Sra. Anna M. Pintó i Piera
Subdirectora general de Recursos Humans
Direcció General de la Policia**ASSUMPTE: Deficiències a la Unitat d'Investigació. ABP Vic.**

El passat dia 24 de març, els delegats del CAT vàrem visitar la comissaria de Vic per tal de recollir les deficiències i necessitats de la Unitat d'Investigació que li enumerem a continuació:

**Actual distribució****Proposta d'ampliació**

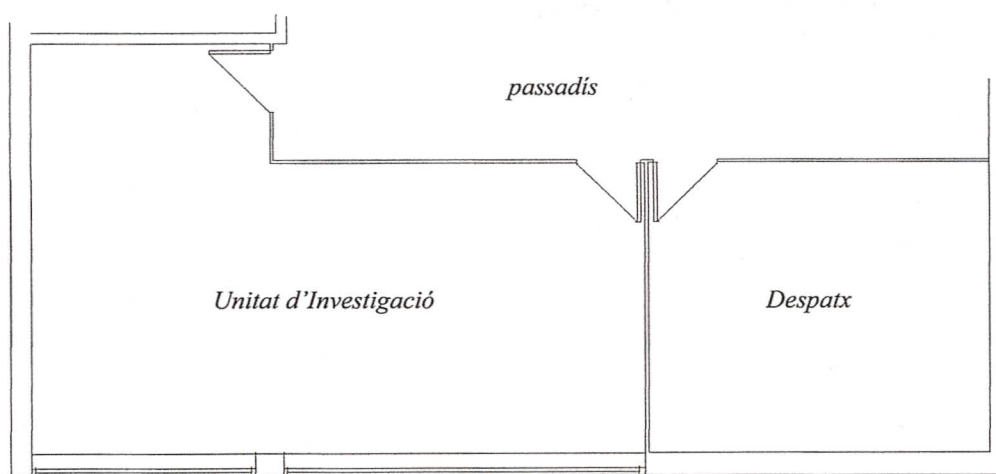
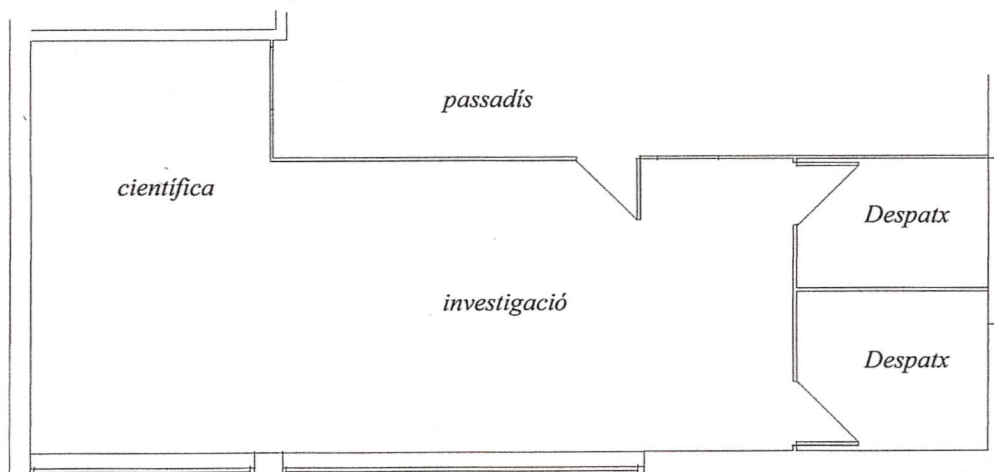
1. **Manca d'espai físic.** La dependència de la UI és de 45,41m². La superfície lliure és de 28,61m² i el volum lliure 74,38 m³. El número de llocs de treball són 8.

El RD 486/97 sobre disposicions mínimes dels llocs de treball, els metres cúbics lliures per treballador no es compleixen.

Proposem una ampliació de la dependència i una nova distribució dels llocs de treball.
